## Posudek oponenta bakalářské práce

**Název práce:** Dřevostavba rodinného domu

**Autor práce:** Daria Yukhymenko

**Oponent práce:** Ing. Eva Šuhajdová, Ph.D.

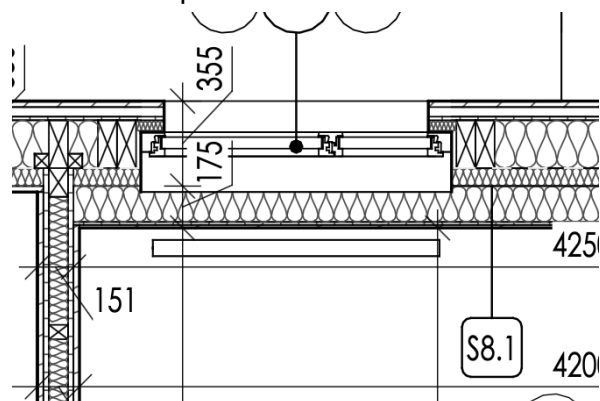
- Z hlediska zakreslování: v jakých rozměrech kótujeme výkresy (např. půdorysy, řezy) v měřítku 1:50? Zakreslení vchodových dveří – chybně zakreslená zárubeň (i když ve výpisu prvků správně uvádíte, že se jedná o zárubeň rámovou). Předpokládám, že okno v místnosti 2.3 ložnice nebude umístěno za tepelnou izolací – viz obrázek:
